# REPONSE À L'AVIS DE LA MISSION RÉGIONALE D'AUTORITÉ ENVIRONNEMENTALE

Centrale solaire des Chaumes  
*Dordogne (24)*

**Commune de Montpon-Ménéstérol**

Mai 2023

Carte 1 : Implantation retenue dans l'étude d'impact

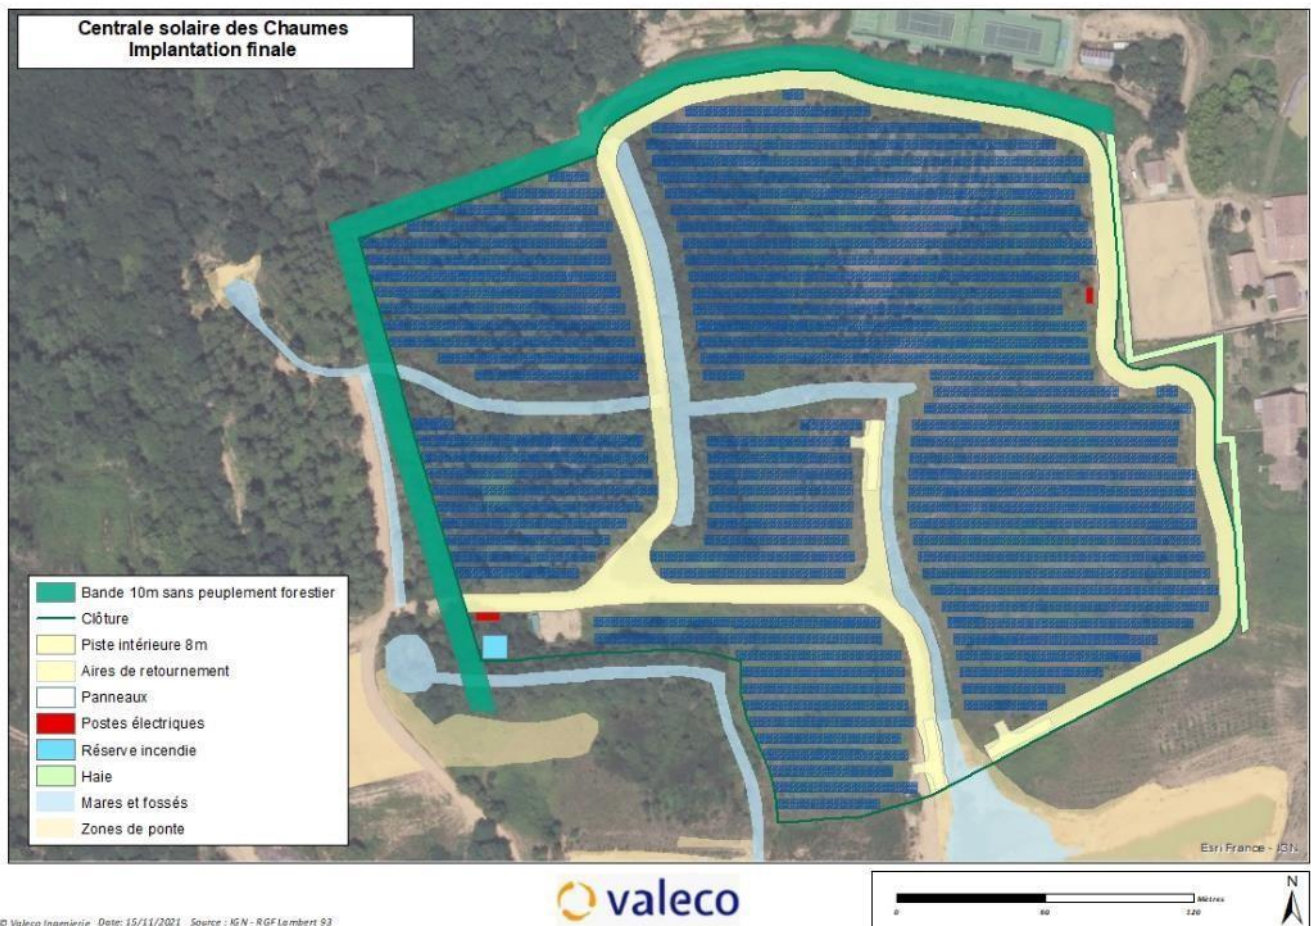
**La MRAe note des discordances concernant la description du projet entre l'étude d'impact et le dossier de déclaration de projet. Elle recommande de clarifier ce point dans l'étude d'impact, en y intégrant les variantes d'implantations et en présentant une analyse des incidences environnementales liées à ces évolutions.**

Le dimensionnement du projet solaire des chaumes a fait l'objet d'une modification en cours d'instruction, d'où la différence entre l'implantation présentée dans l'étude d'impact et celle décrite dans la déclaration de projet.

L'implantation décrite ci-dessus est celle qui a été retenue dans l'étude d'impact. Voici ces caractéristiques principales :

- Surface clôturée : 7,39 ha
- Nombre de panneaux : 12 978 modules
- Puissance de la centrale : 6,94 MWc
- Surface de panneaux : environ 2,6 ha
- Pistes : une piste intérieure d'une emprise totale de 8m disposant de 3 aires de retournement à ses extrémités

Ce dimensionnement a été retenu comme variante finale pour la définition des impacts mais n'est pas la dernière implantation à ce jour. En effet, l'implantation a été revue en cours d'instruction suite à l'avis du SDIS.

Figure 3 : poids carbone des éléments de la centrale photovoltaïque (source : photovoltaïque.info)

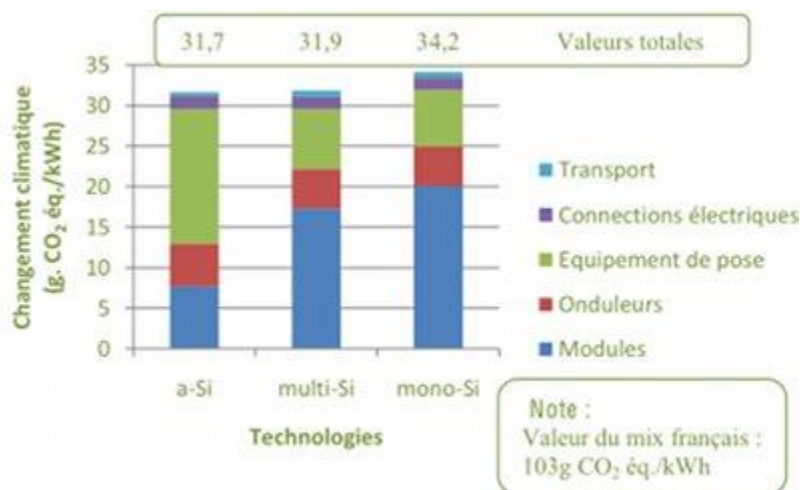
**L'appréciation des enjeux et impacts environnementaux du projet de ce point de vue doit faire l'objet d'une évaluation chiffrée précise et spécifique, en considérant l'ensemble du cycle de vie du projet (fabrication des panneaux solaires, en prenant en compte notamment le lieu de production des panneaux et le mix énergétique du pays de production ; transport jusqu'au site du projet ; phase de travaux ; émissions évitées en phase d'exploitation ; phase de démantèlement).**

Le graphique ci-dessous présente la part de chaque éléments en termes d'émissions de CO<sub>2</sub>. Cependant, les valeurs présentées ne sont plus d'actualité. En effet, la valeur des émissions en CO<sub>2</sub> sur mix énergétique français est de 57 gCO<sub>2</sub>/kWh en 2021. Les données actuelles sont recensées dans la base carbone de l'ADEME.

Pour déterminer l’empreinte carbone de la centrale, nous comparons la valeur du poids carbone de la centrale avec les émissions de CO<sub>2</sub> moyennes du mix énergétique français en 2021 soit 57gCO<sub>2</sub>/kWh (source : ADEME), qu’on notera «*MoyCO<sub>2</sub>*»). Cette approche ne considère pas le fait que le réseau électrique est interconnecté à une échelle européenne. L’idée a donc été de pondérer en déclinant par région le taux d’exportation d’électricité à destination des pays voisins<sup>6</sup>. Ce pourcentage qu’on peut appeler «*Taux<sub>exp</sub>*» est alors comparé non plus au mix électrique français mais à la moyenne européenne.

**La centrale des Chaumes permettra d’éviter 135 tonnes équivalent CO<sub>2</sub> par an soit 4 050 tonnes équivalent CO<sub>2</sub> dans l’atmosphère sur toute la durée de sa vie.**

Carte 4 : Variante d'implantation retenue et enjeux de la flore et des habitats naturels

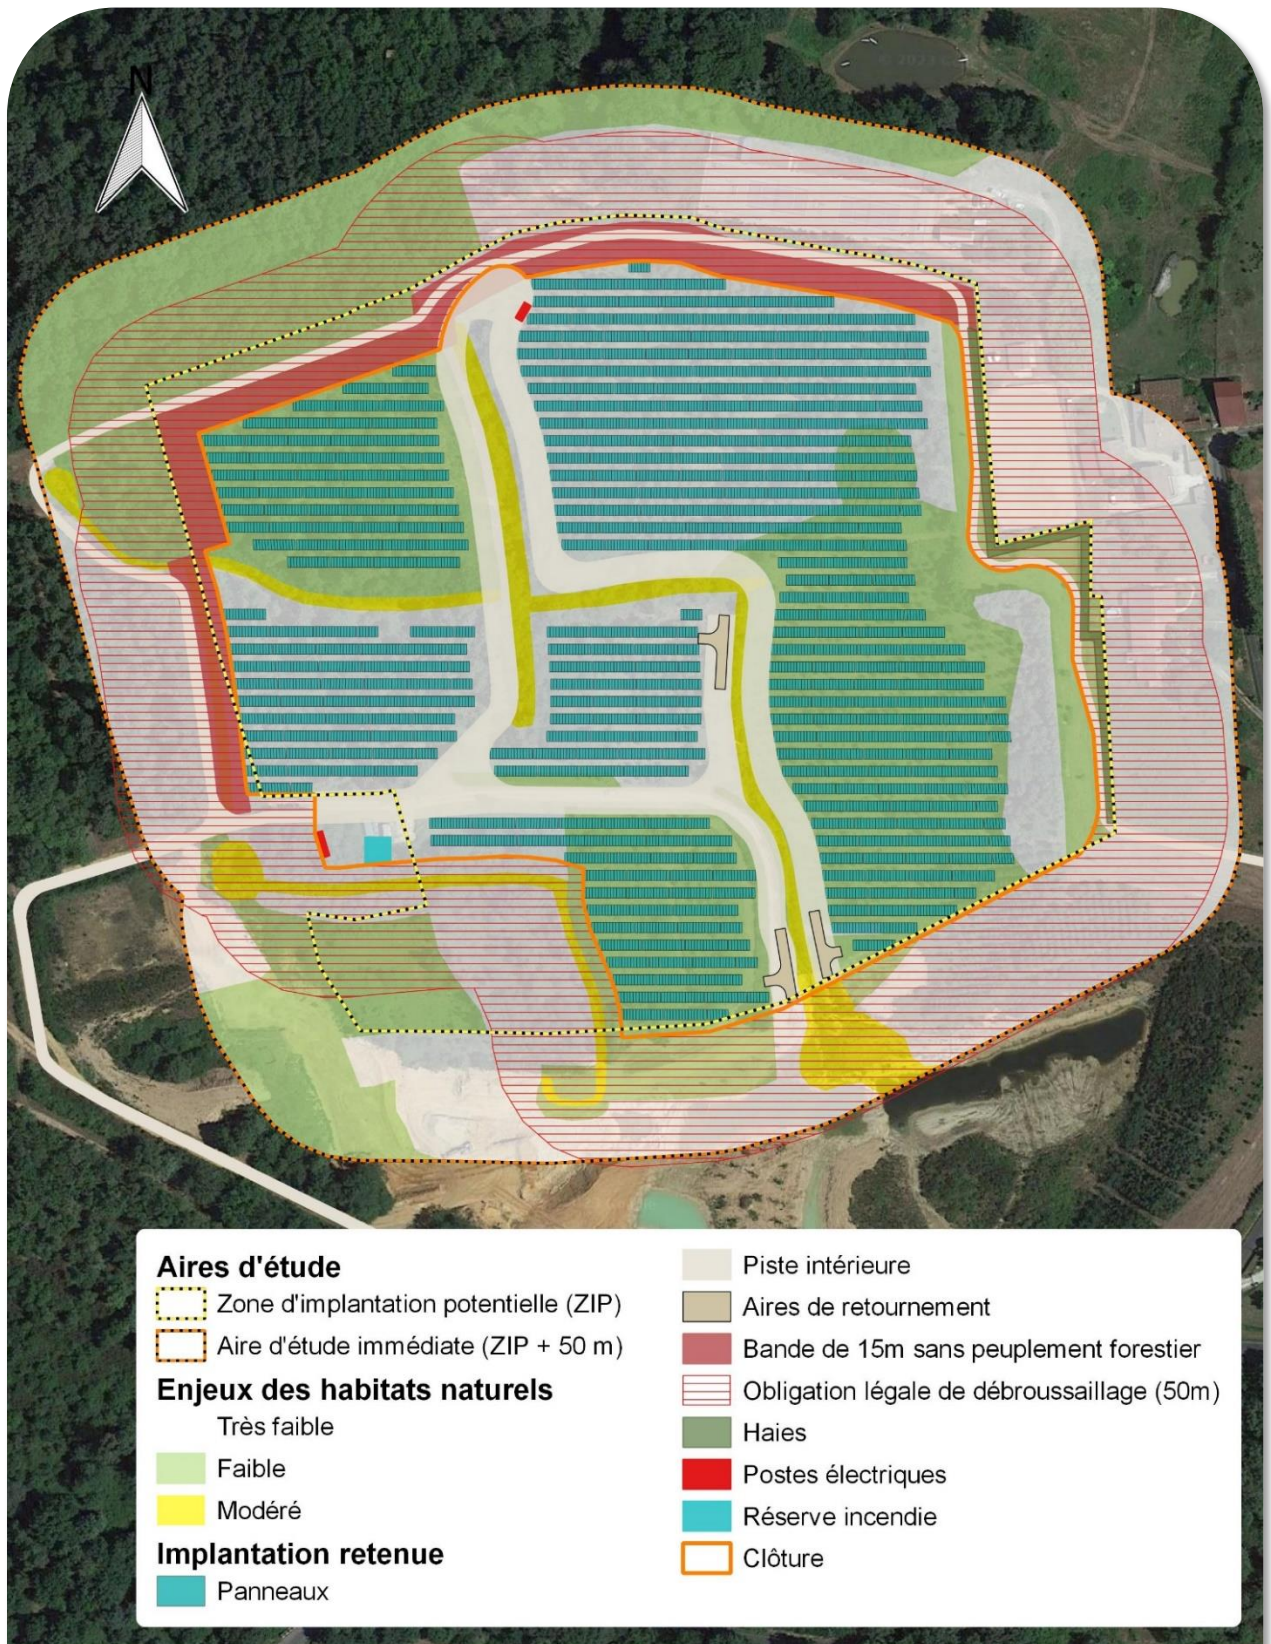
La MRAe recommande de présenter une analyse tenant compte des dispositions finales de lutte contre l'incendie (notamment déboisements et débroussaillage finalement retenus), de quantifier l'incidence résiduelle du projet sur les espèces et habitats d'espèces protégées, de proposer des mesures de compensation en cas d'incidences résiduelles non nulles.

Les dispositions finales de lutte contre les incendies proposées par VALECO sont une bande de défrichage sur 15 mètres depuis la clôture (absence totale de boisement) et une bande 50 mètres débroussaillée depuis la clôture dans le cadre de l'OLD (Obligation légale de débroussaillage).

Le bureau d'étude ALTIFAUNE a recalculé les impacts sur les habitats en prenant en considération ces nouvelles dispositions.

Pour rappel, les habitats concernés par les emprises directes du projet revêtent un enjeu local très faible à faible. Tous les habitats à enjeu modéré ont été évités au maximum et des mesures ont été proposées afin qu'ils ne soient pas impactés de manière indirecte, notamment par des pollutions accidentelles.

Figure 5 - Echelle des niveaux sonores (dB)

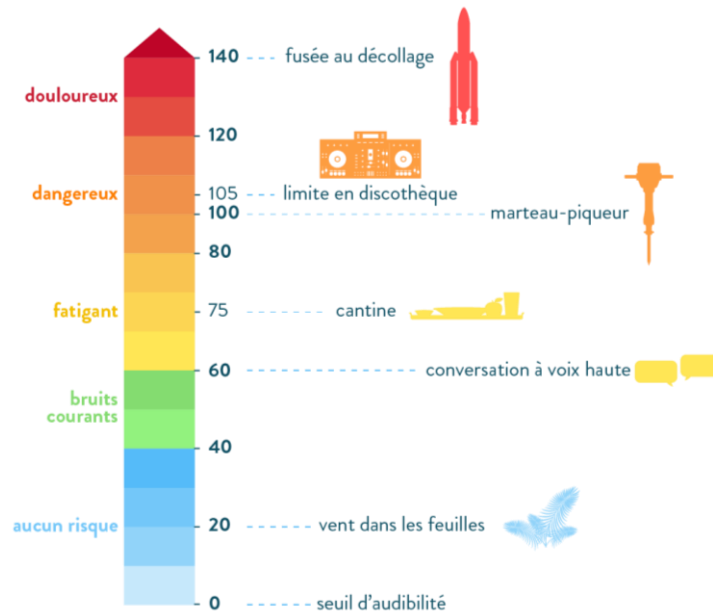
**La MRAe recommande une précision sur la localisation des équipements les plus bruyants en privilégiant un éloignement suffisant par rapport aux habitations.**

Comme l'indique la figure ci-contre, un son de 20 dB peut s'apparenter à un bruit de vent dans les feuilles et n'implique donc aucun risque auditif.

**Il paraît clair que les 16 dB et 10 dB émis par les transformateurs ne seront pas une nuisance sonore, d'autant plus que la centrale ne fonctionnera pas la nuit, période où les problématiques d'urgence sont les plus sensibles.**

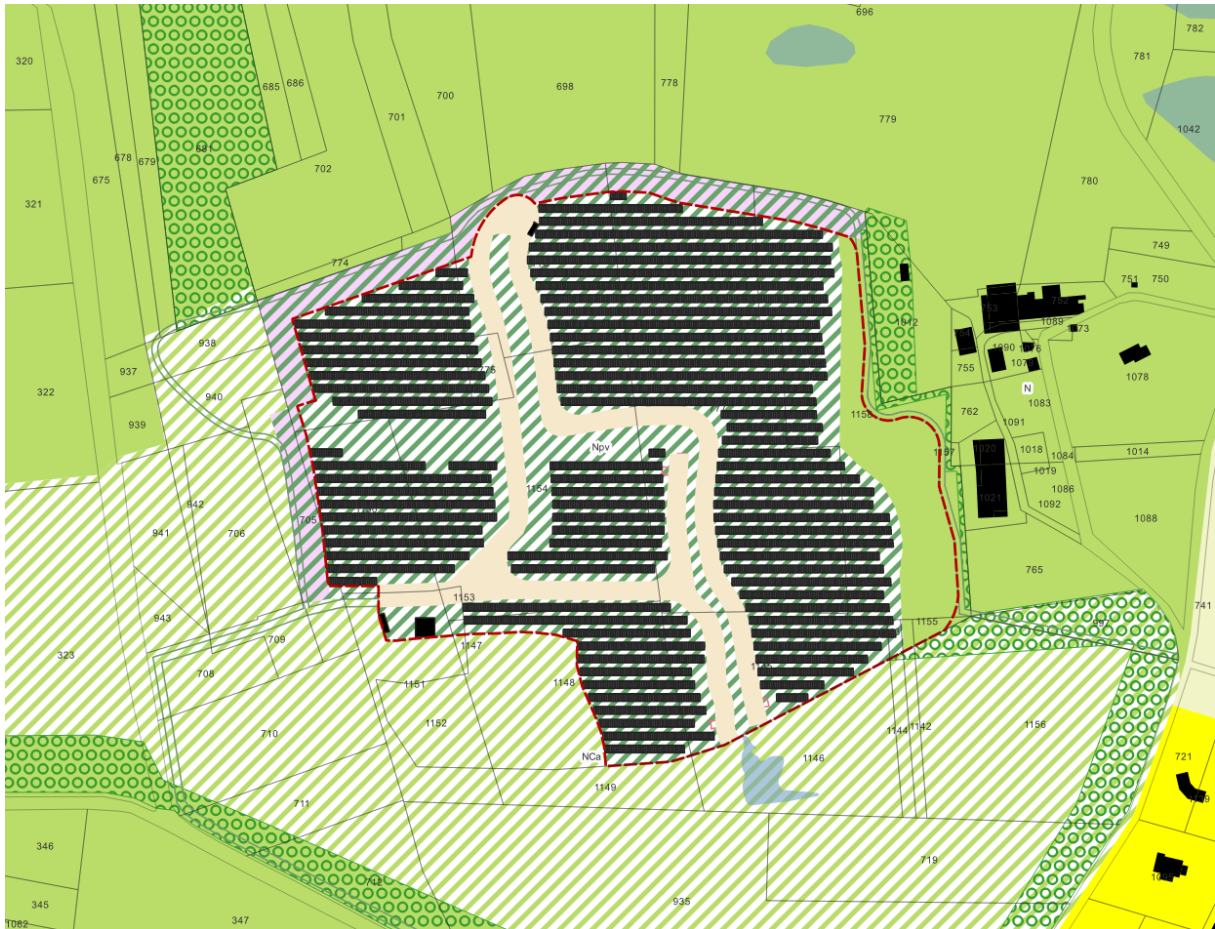
**La MRAe recommande de justifier les raisons pour lesquelles les périmètres classés en zone Npv s'étendent au-delà de la zone projet, en couvrant notamment des secteurs de milieux naturels sensibles.**

Concernant les débords de la zone Npv au-delà de l'implantation stricte des panneaux et installations annexes sur les parties ouest et nord, le projet comprend la conservation d'une bande de 15 m de large sans peuplement forestier conformément aux recommandations du SDIS. Cette bande faisant partie intégrante du projet et n'étant pas compatible avec le zonage N ou Nca, elle doit être comprise dans l'emprise de la future zone Npv afin de permettre la réalisation du projet.

Des modifications seront apportées au zonage final afin de n'appliquer que des changements de zonage nécessaires à la réalisation du projet. L'ensemble des modifications apportées sont présentées sur la carte ci-après.
